HT-200-1

HTTR の設工認(第 2 回及び第3回)申請に係る
記載の見直しについて

令和 2 年 6 月 24 日

日本原子力研究開発機構 大洗研究所
高温ガス炉研究開発センター
高温工学試験研究炉部

第3.6図 離隔又は撤去を実施する物品の概要

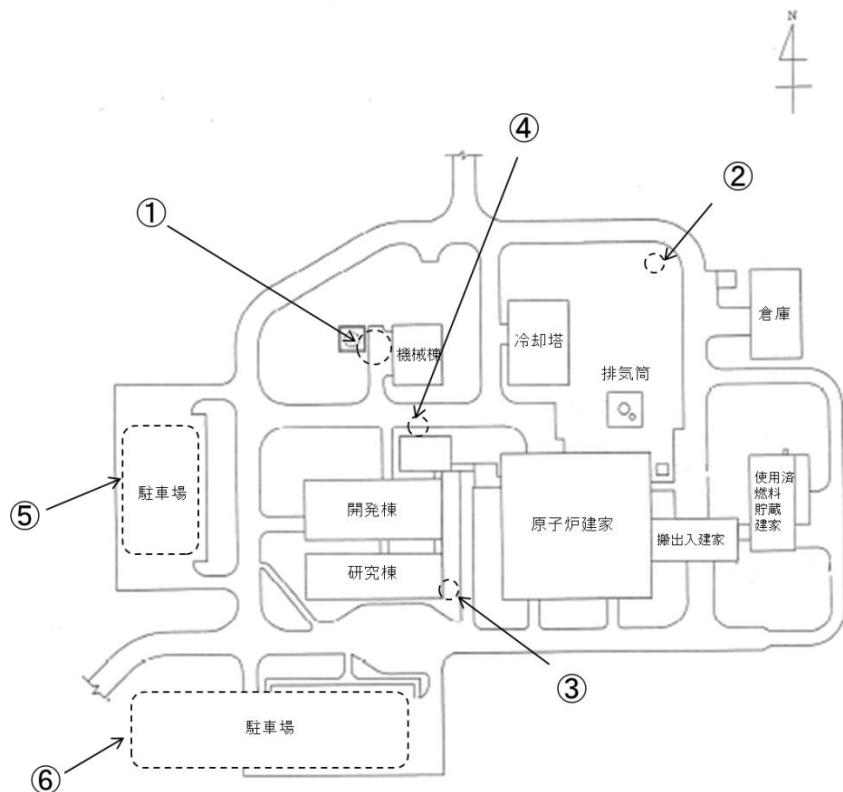
飛来時に設計飛来物より運動エネルギーが大きい飛来物となり得るものに対しては、離隔、撤去、固縛、固定のいずれかの措置を行う旨を設工認の本文及び添付説明書にて明確化する。

なお、飛来物となる可能性のあるもののうち、飛來した場合の運動エネルギーが設計飛来物よりも大きいものについては、本申請では離隔又は撤去の対策を講じることとしており、固縛又は固定を行うものはない。また、車両については、施設に影響が及ぶおそれがある竜巻が接近した場合には退避等の必要な措置を講ずることとする。離隔又は撤去を行うものを第3.6図に示す。

物品名称	対策	対策前	対策後
①	純水運搬車	離隔		
②	敷鉄板	撤去		
③	自販機(1)	撤去		
④	自販機(2)	撤去		
⑤	車両(1)	離隔 (退避)		施設に影響が及ぶおそれがある 竜巻が接近した場合退避を行う。
⑥	車両(2)	離隔 (退避)

第 4.10 図 屋根スラブの評価モデル

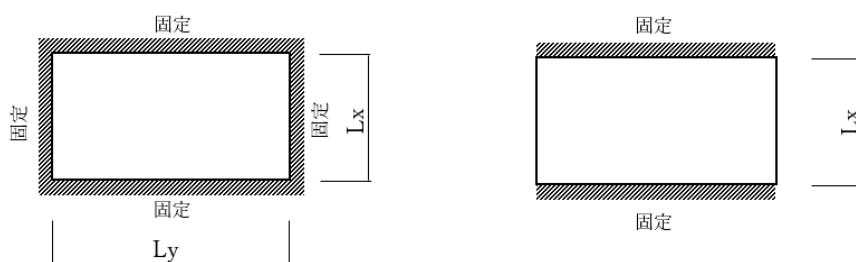
屋根スラブ及び小梁の評価について、評価モデル及び応力算定方法を明確化する。

屋根スラブは 4 辺固定スラブとして評価する。ただし、せん断力算定時は保守側として短辺方向を固定とした 1 方向（2 辺固定）スラブとして算定する。屋根スラブの評価モデルを第 4.10 図に示す。

第1.1図 ディストリビュータ、記録計、キャリプレータの
保管場所（原子炉建家 地下1階）

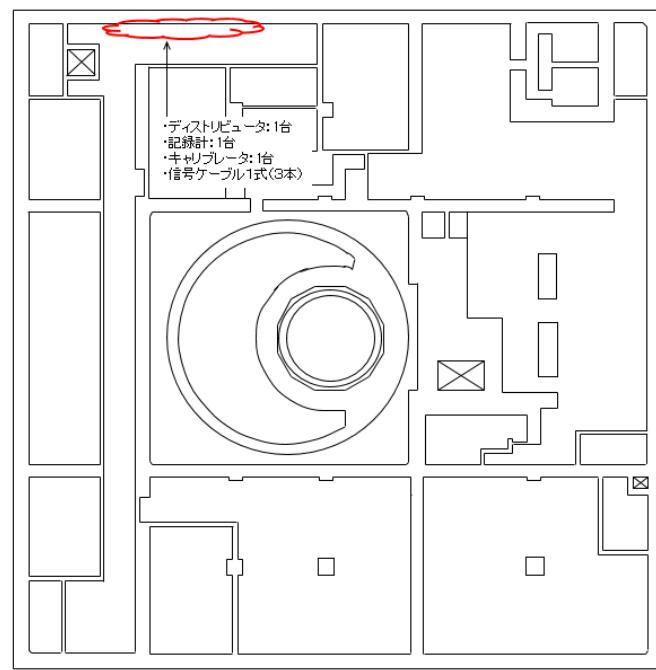
全交流動力電源喪失時に用いる可搬型計器、可搬型発電機等の設計仕様及びこれらを用いた対応措置を明確化する。

また、保管場所を第1.1図から1.3図、本申請の範囲を第1.4図に示す。可搬型計器は原子炉建家内の2箇所に各1式を分散して保管し、可搬型発電機は原子炉建家以外の2箇所に1式を分散して保管するものとする。

図 3.2.1 排気筒避雷針配置図

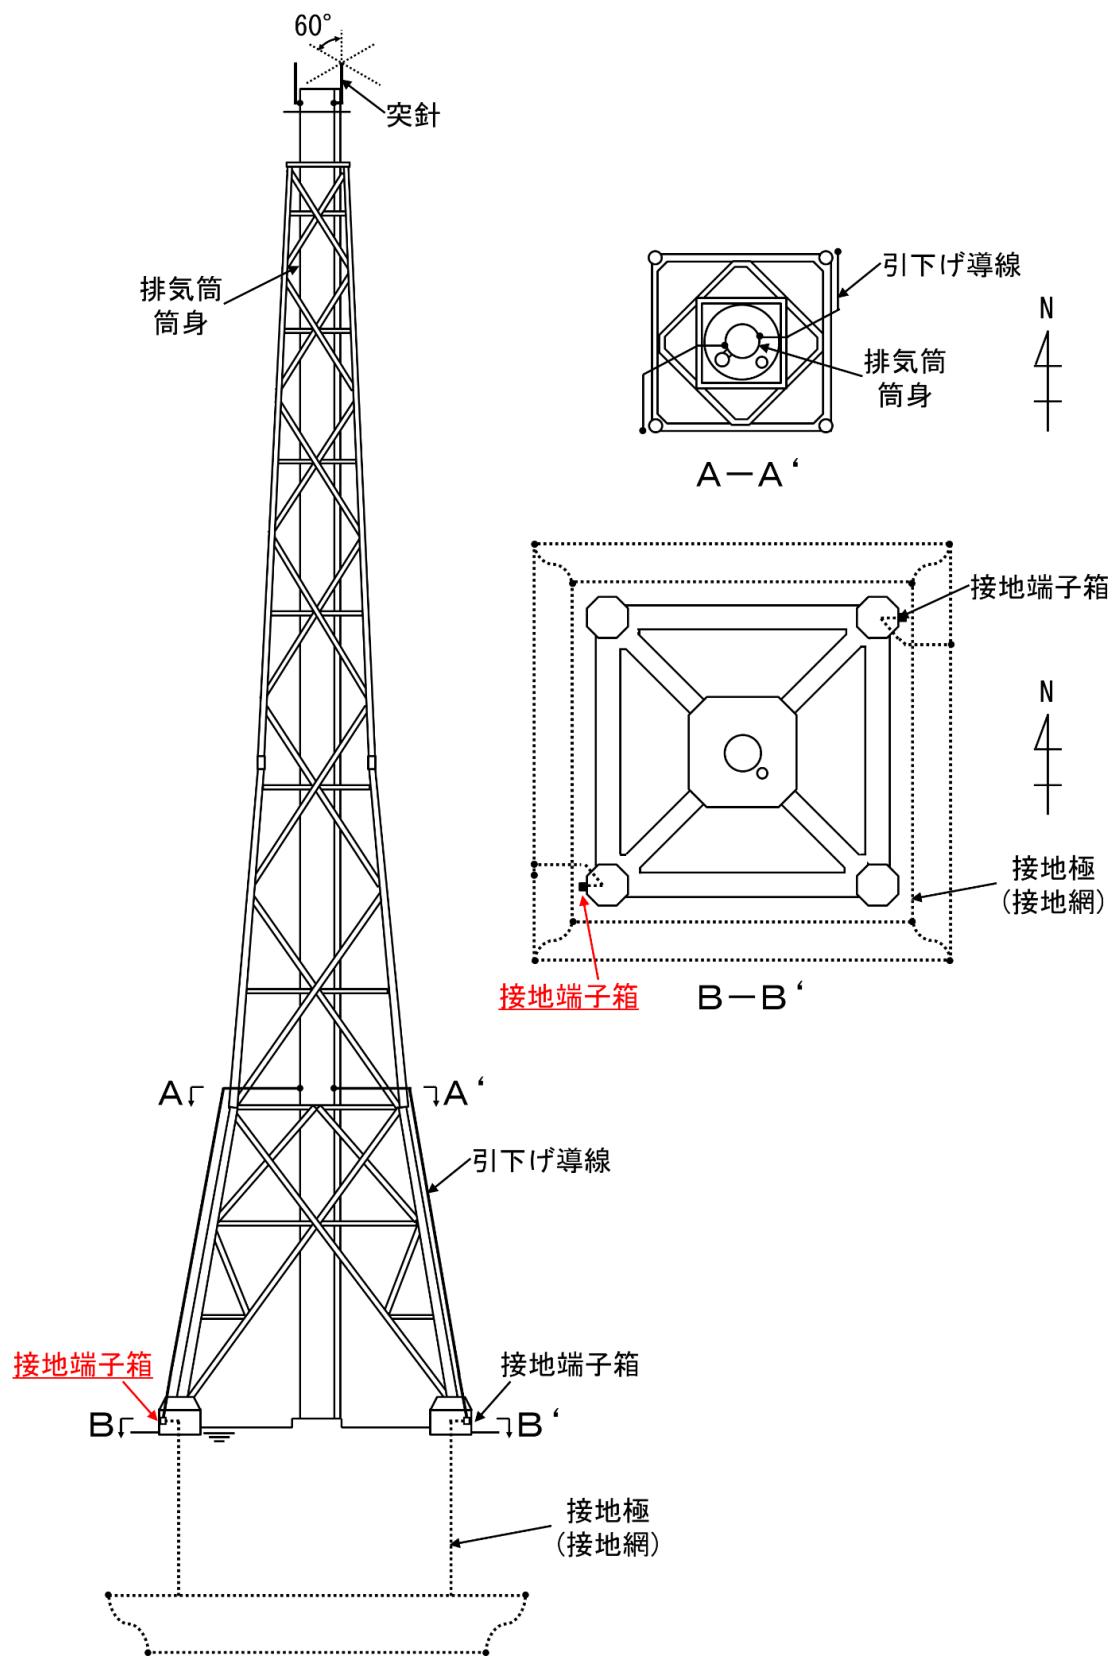
検査に用いる確認図書、接地抵抗の測定箇所等を明確化する。

- (a) 避雷針が所定の位置に配置されていることを目視により確認する。
- (b) 避雷針が「3.2 設計仕様」で示す避雷針の設置高さであることを排気筒竣工図により確認する。

- (a) 単独接地抵抗及び総合接地抵抗が「3.2 設計仕様」を満たすことを確認する。単独接地抵抗は、2か所の接地端子箱で各々測定により確認し、総合接地抵抗は、得られた単独接地抵抗の値から算出して確認する。

第3.8図 ケーブルトレイ敷設概略図 (一部抜粋)

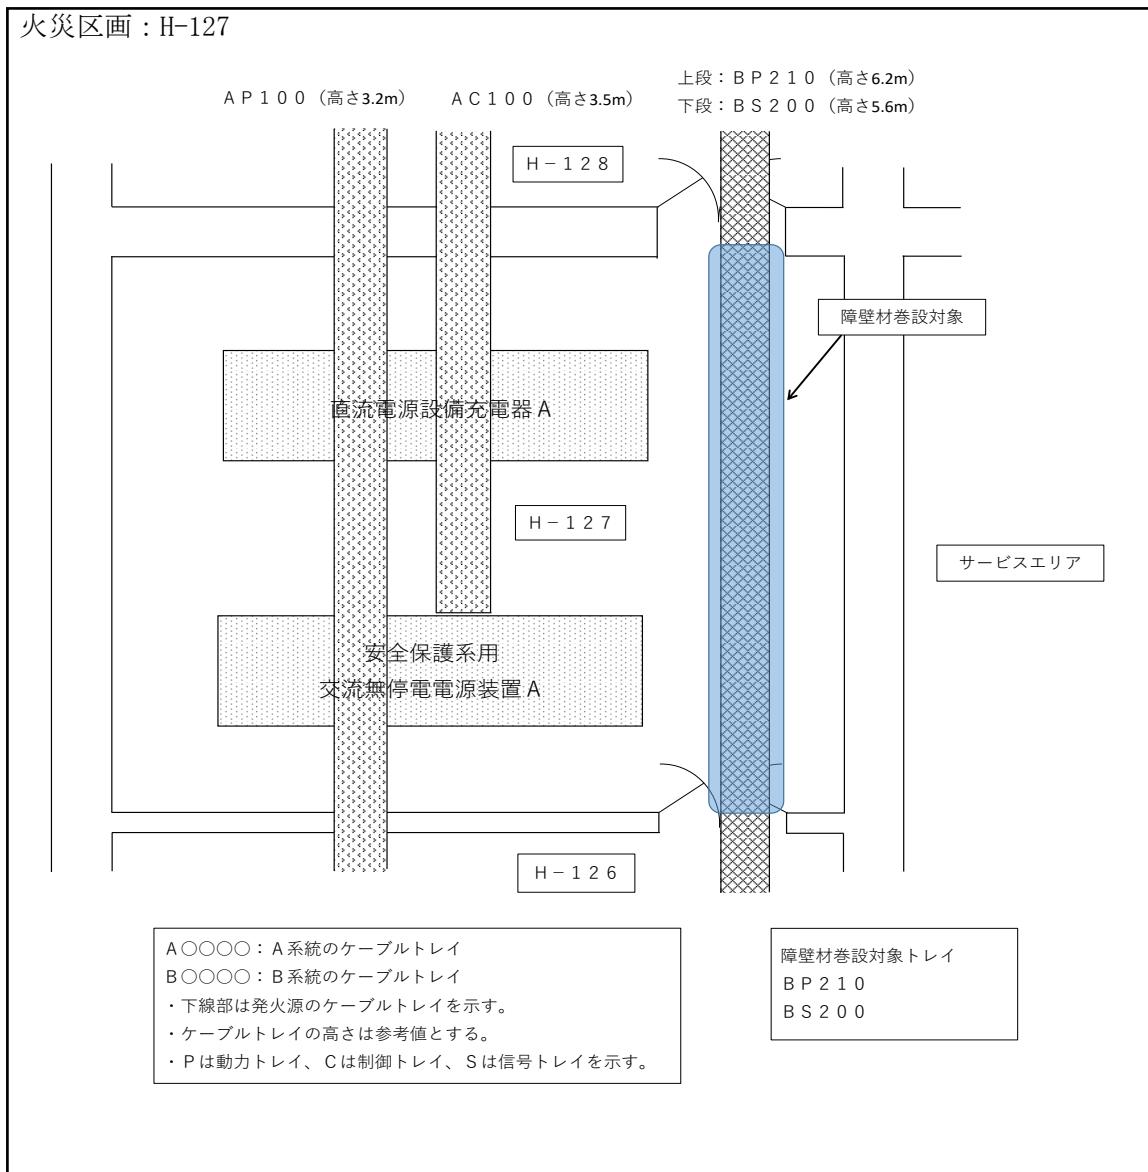
ケーブルトレイ敷設概略図に障壁材巻設対象トレイを明確化する。

同一の火災区画における、ケーブルトレイに巻設する障壁材の仕様を第 3.29 表、被覆材及び結束バンドの仕様を第 3.30 表、異なる系統の火災防護対象ケーブルトレイの分離距離及び障壁材の巻設対象トレイを第 3.31 表、ケーブルトレイの敷設概略及び障壁材を巻き設するケーブルトレイを第 3.8 図、障壁材の施工断面図を第 3.9 図、潤滑油を内包する異なる系統の機器間にに対する分離距離及び潤滑油を内包する機器と火災防護対象設備に係るケーブルを格納するケーブルトレイ間の分離距離について第 3.32 表に示す。また、中性子計装及び放射能計装の検出回路に係る電線管の敷設経路を第 3.4 表、電線管の敷設概略を第 3.10 図に示す。

構内一斉放送設備の系統図

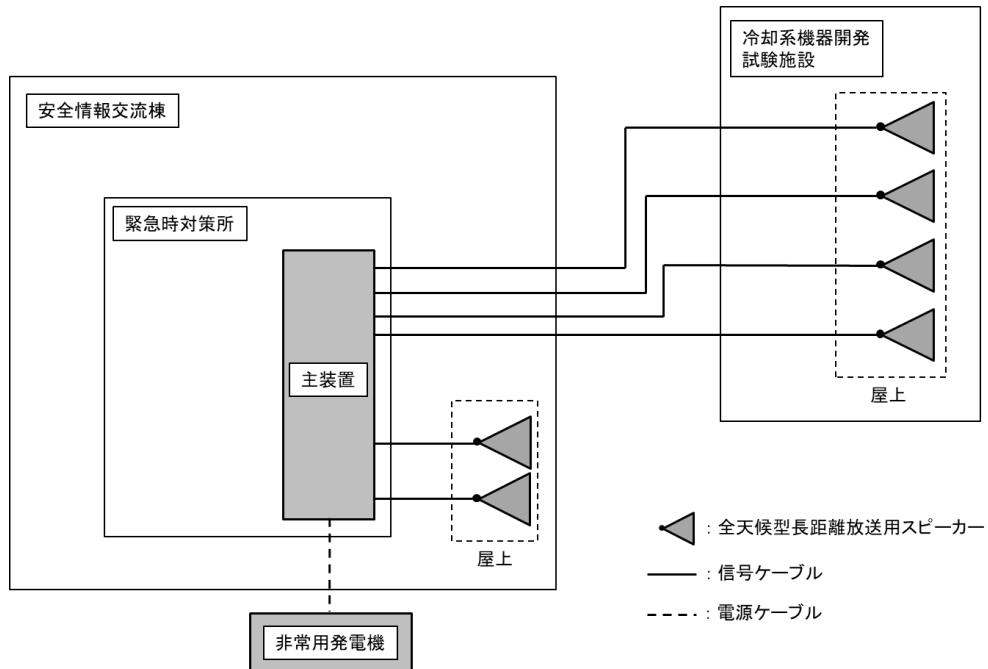
構内一斉放送設備の系統図を設計仕様に記載する。
